三明市贵溪洋H-08-01地块项目地下室

附图一

图别	建施	工程编号	J2022-2-D
图号	02	日期	2022.9

地下室局部平面图一 1:100  
(变更前)

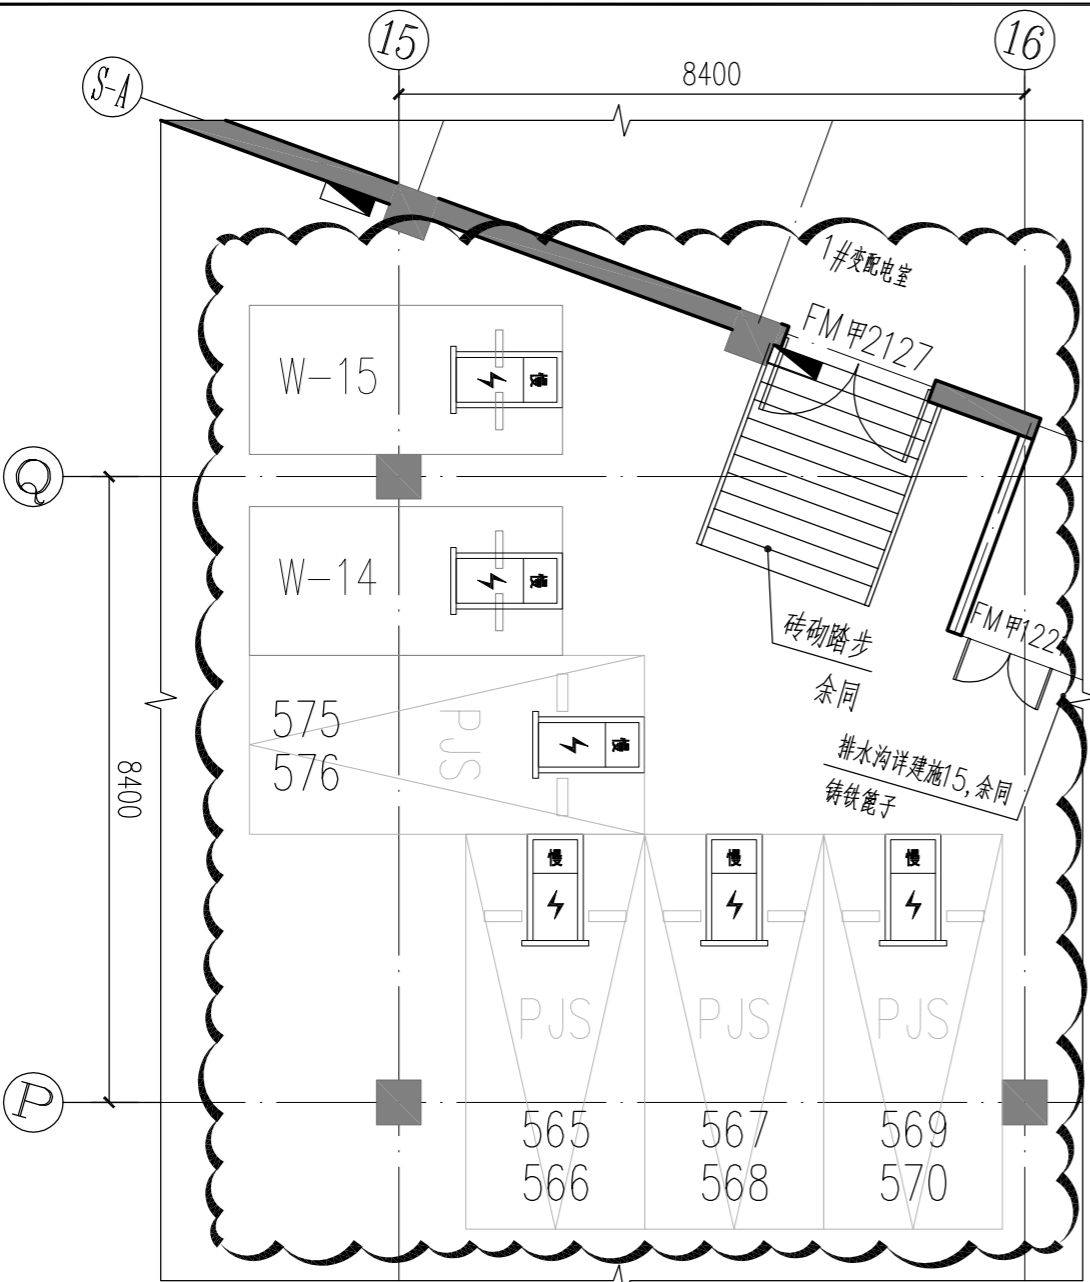
地下室局部平面图一 1:100  
(变更后)

地下室局部平面图二 1:100  
(变更前)

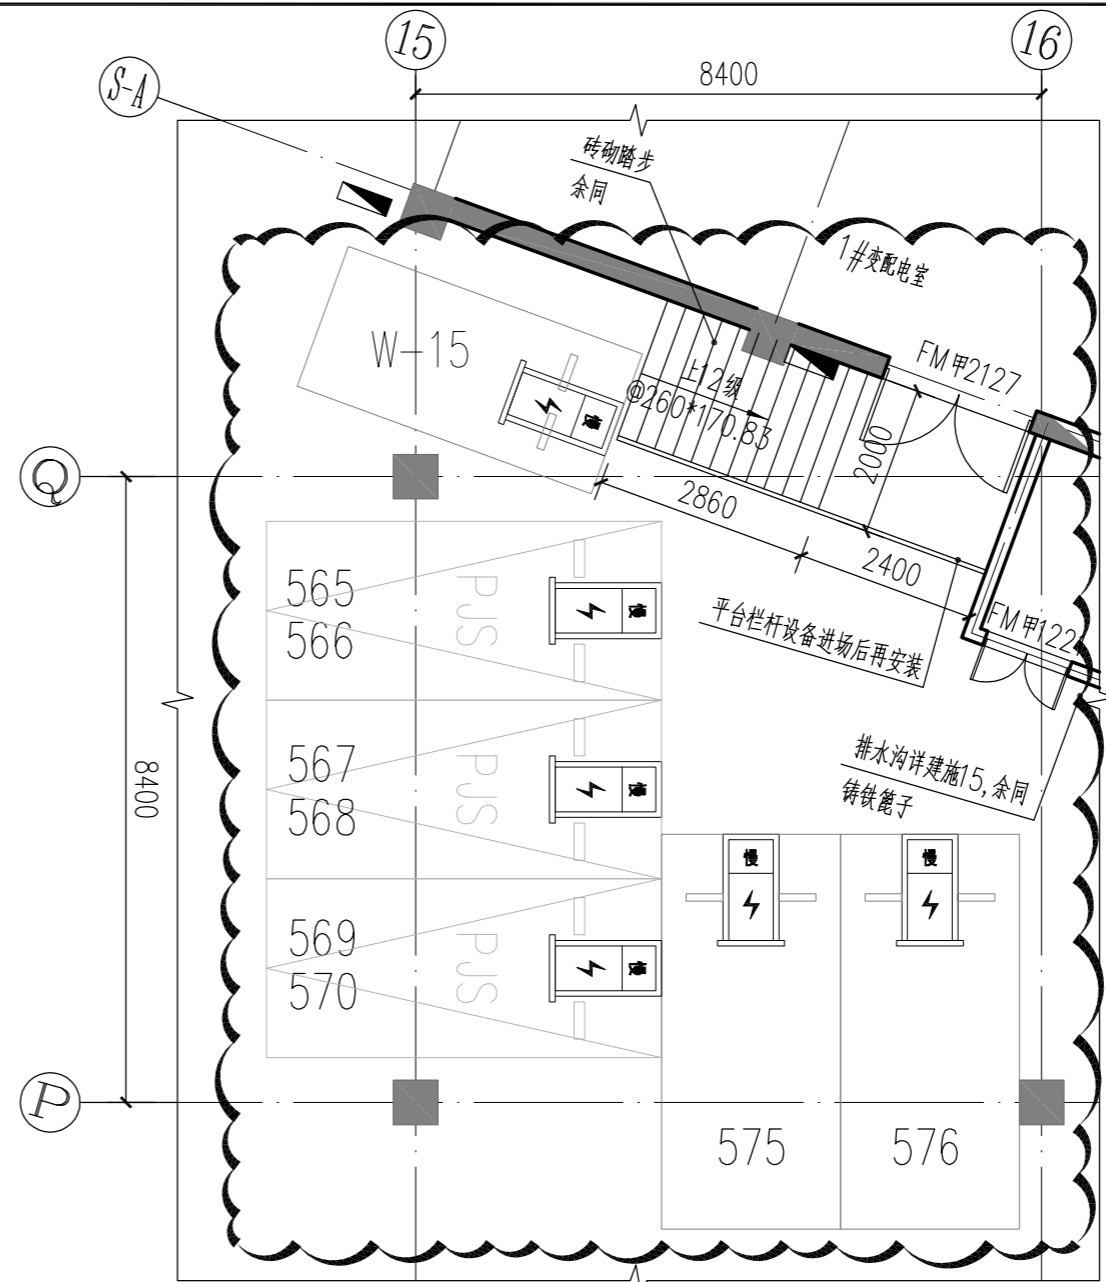
地下室局部平面图二 1:100  
(变更后)
